平潭综合实验区自然资源与生态环境局 关于平潭北部自来水厂工程（一期） 项目竣工规划条件核实公示

实际建构物与规划审批建构物不一致的说明报告

3、加药间一层

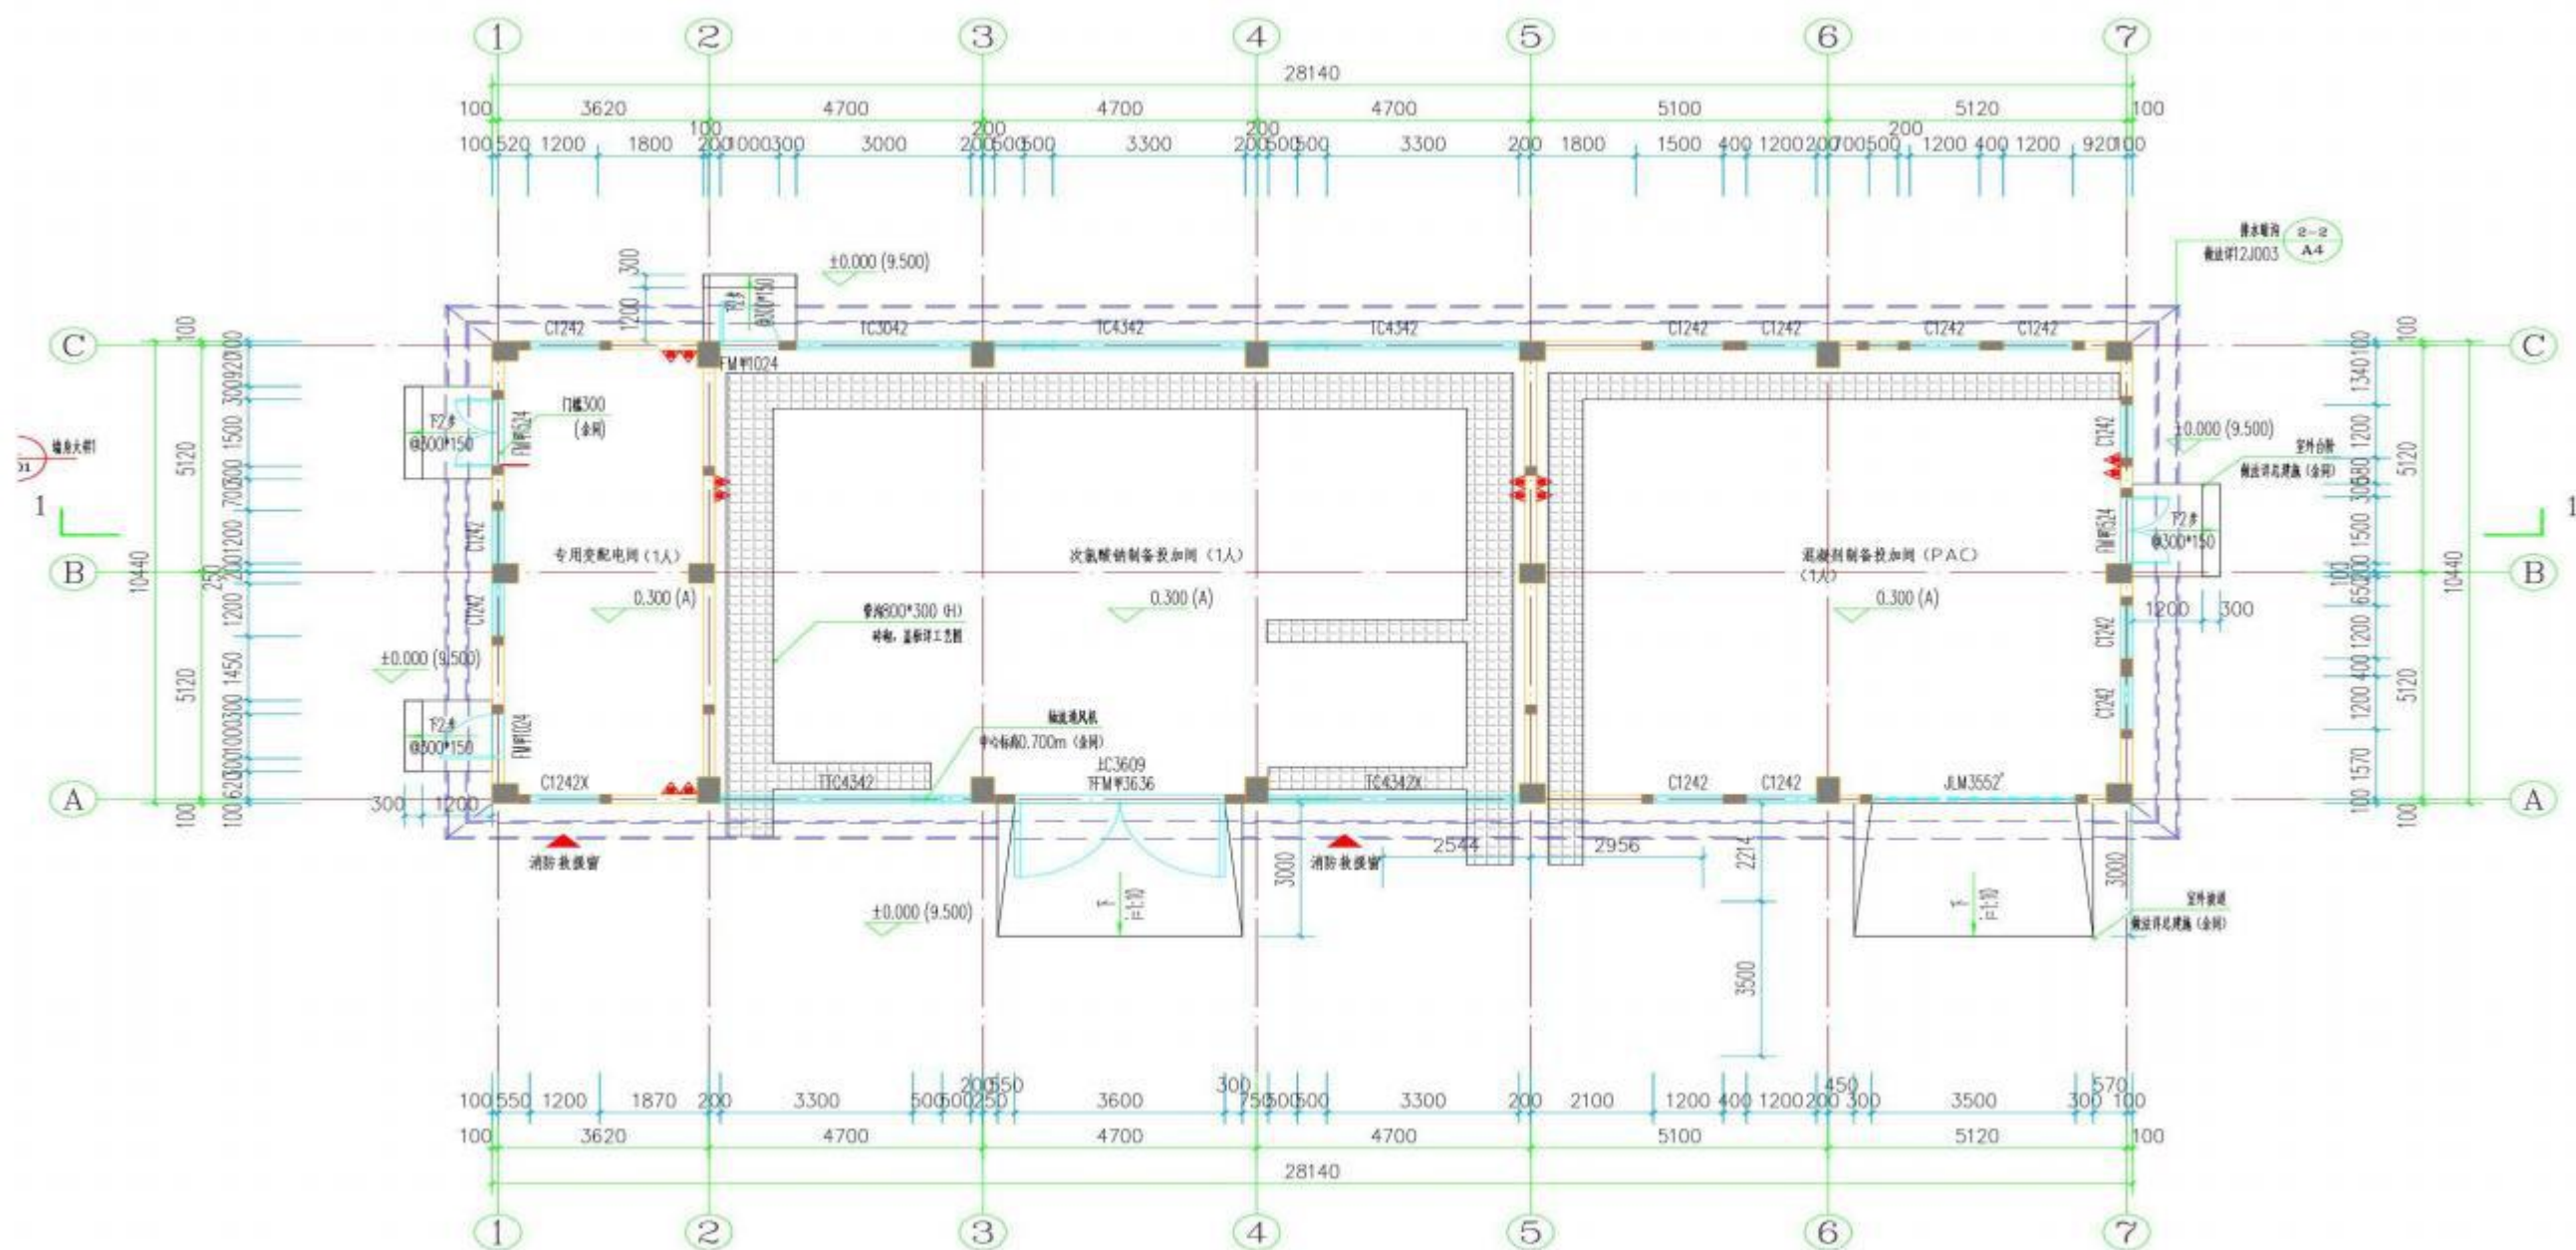
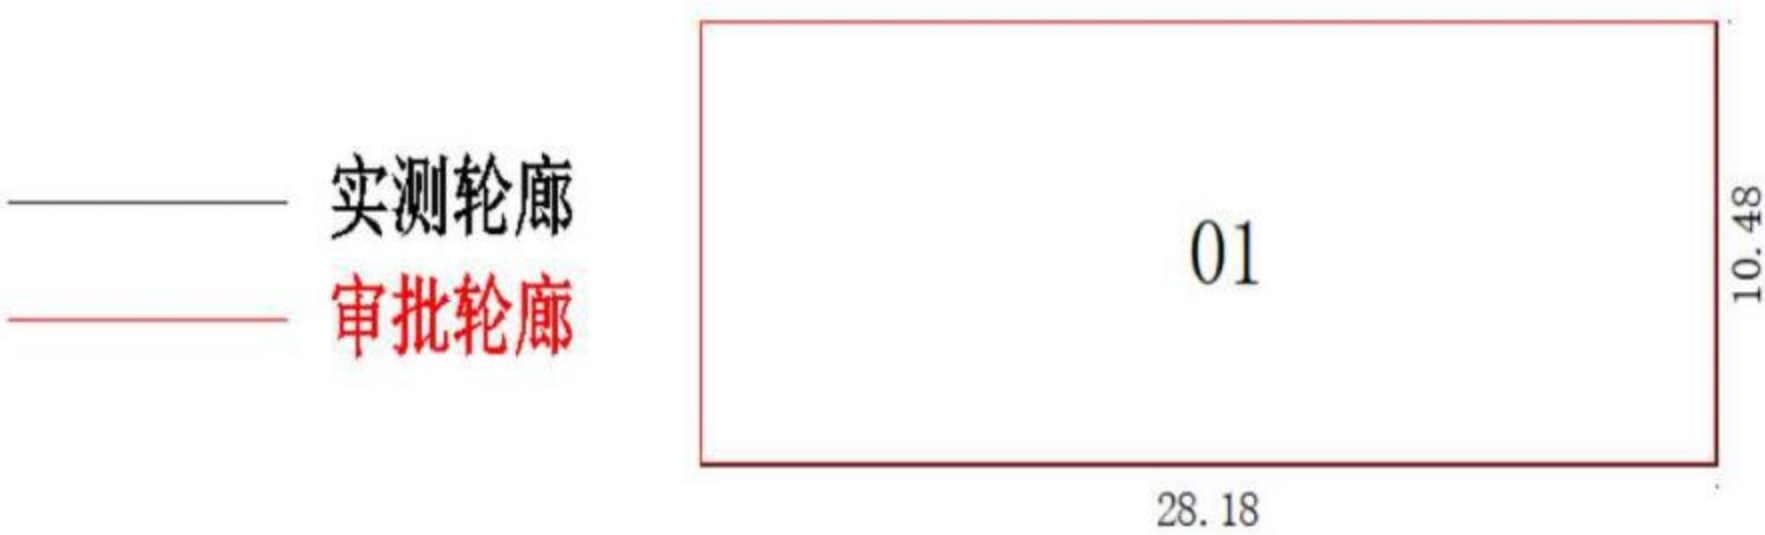
①审批未计算粉刷墙面 2 公分, 建筑面积 293.78 平方米, 粉刷墙面 2 公分算上 295.33 平方米, 所以建筑面积增加 1.55 平方米;

说明：原审批建筑面积为293.78平方米，未计算粉刷墙面2公分,实测计算后为295.33平方米，建筑面积增加 1.55平方米

4、排泥水调节池及回用水池一层

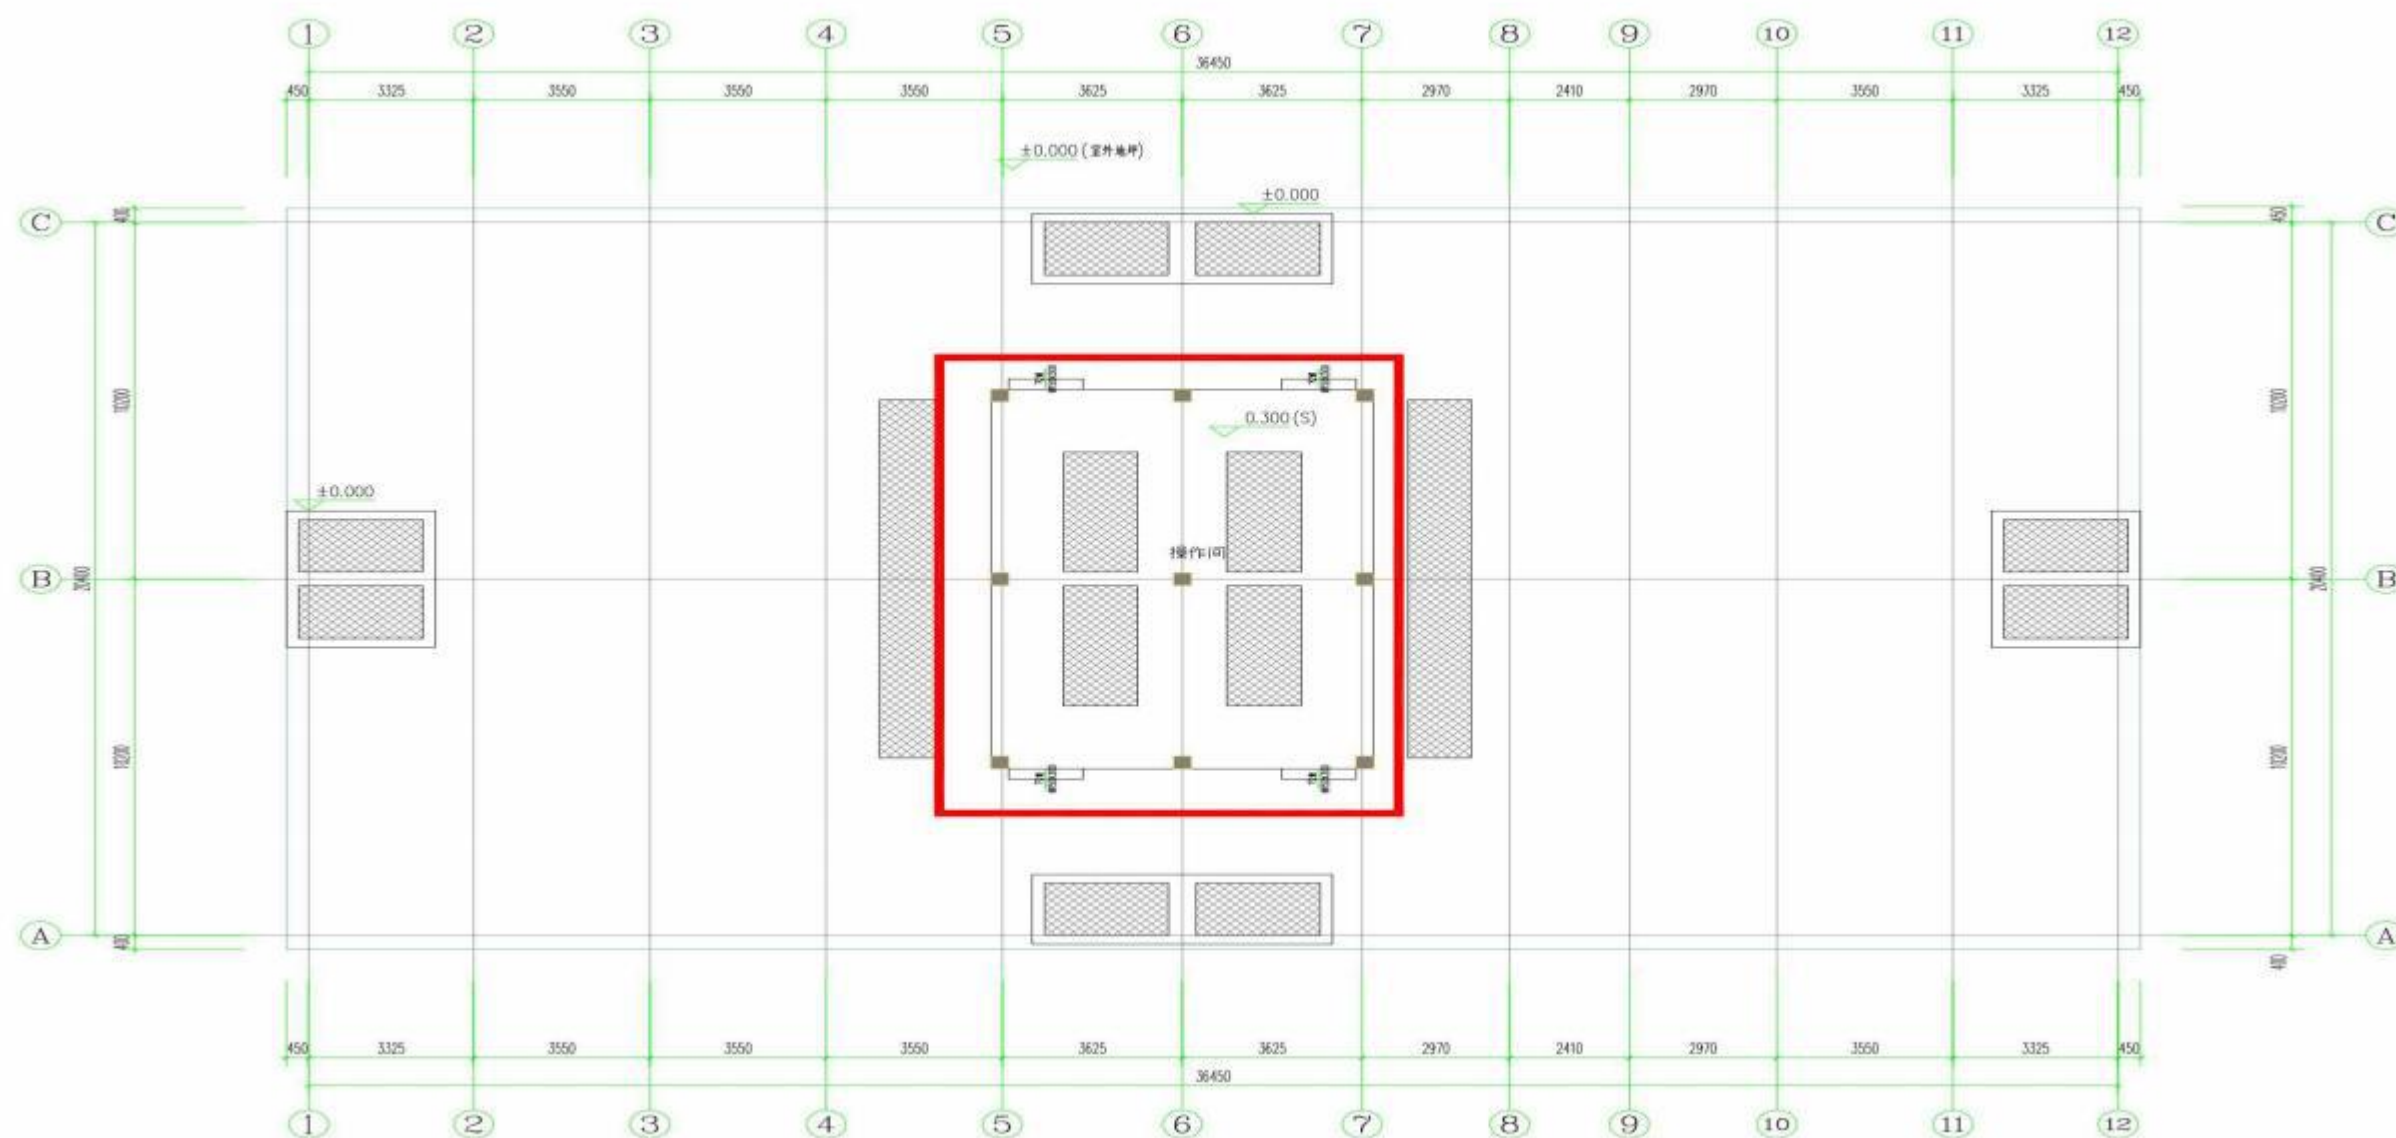
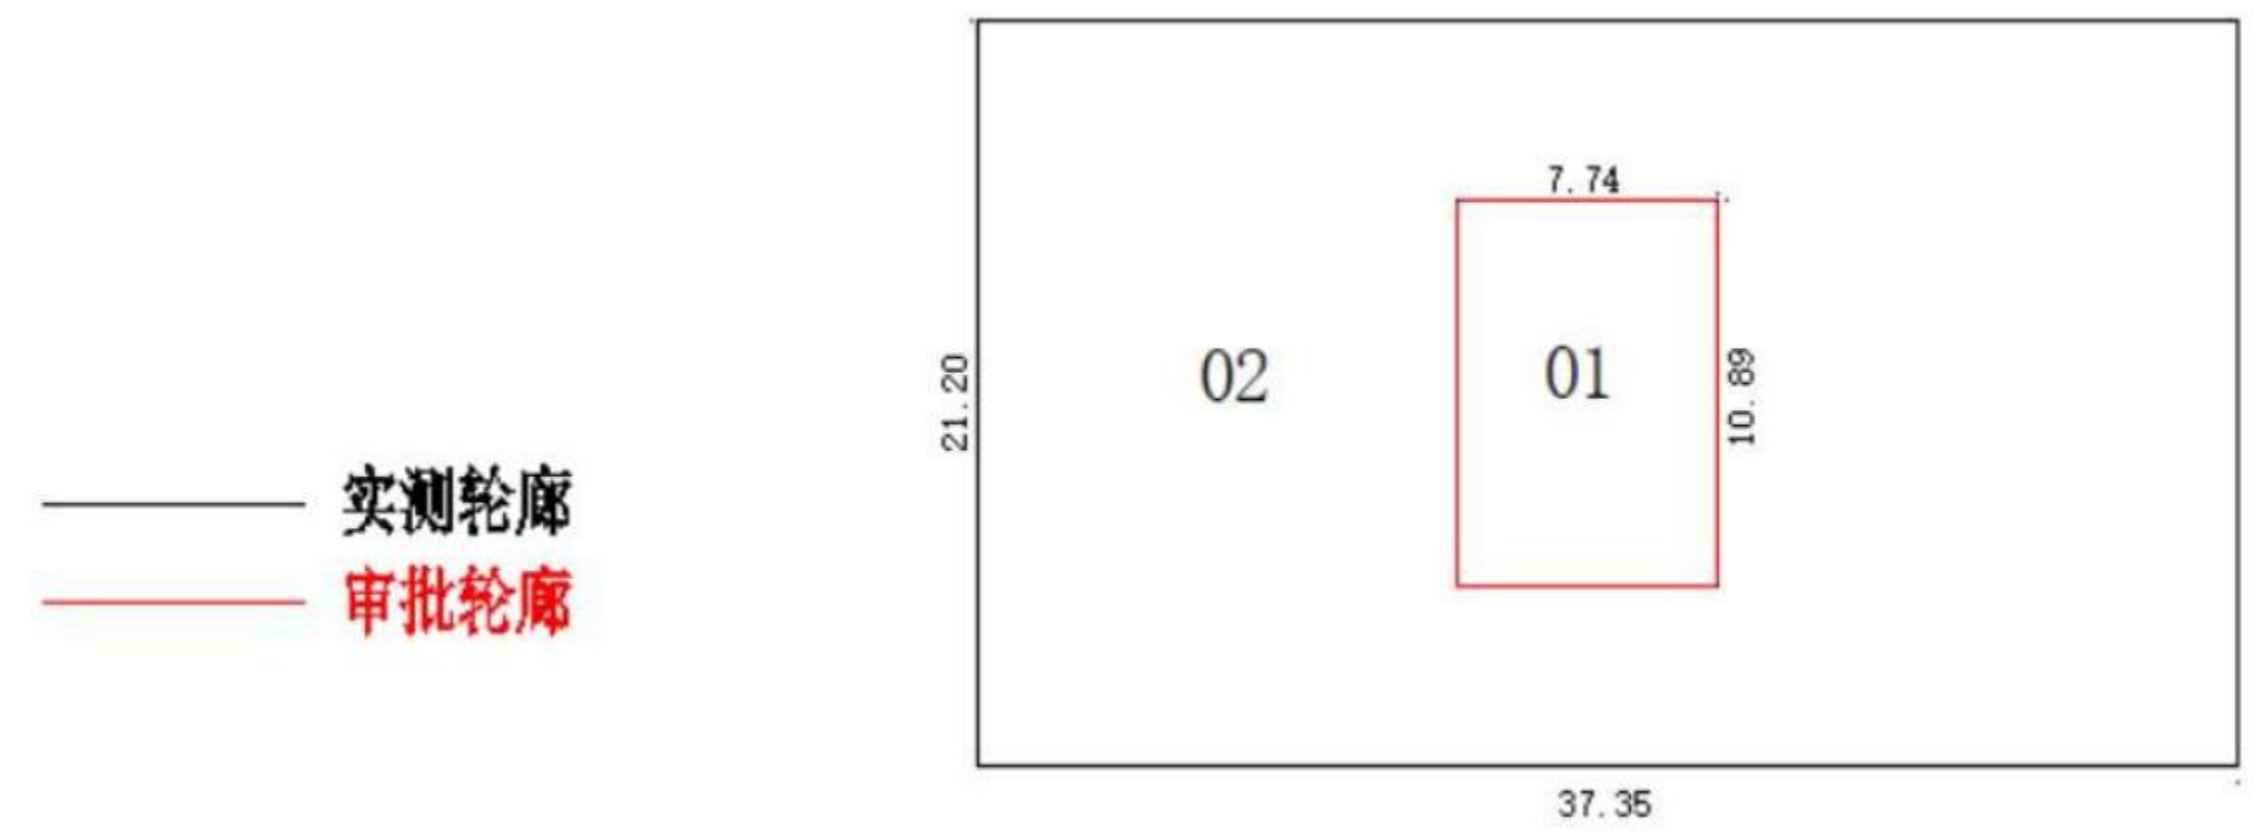
①施工图和实测边长一样，建筑面积只有 84.29 平方米，建筑面积减少 35.88 平方米；设计施工图

说明:原审批建筑面积为 120.17平方米, 计算有误, 实测计算后只有 84.29平方米, 建筑面积减少 35.88平方米。
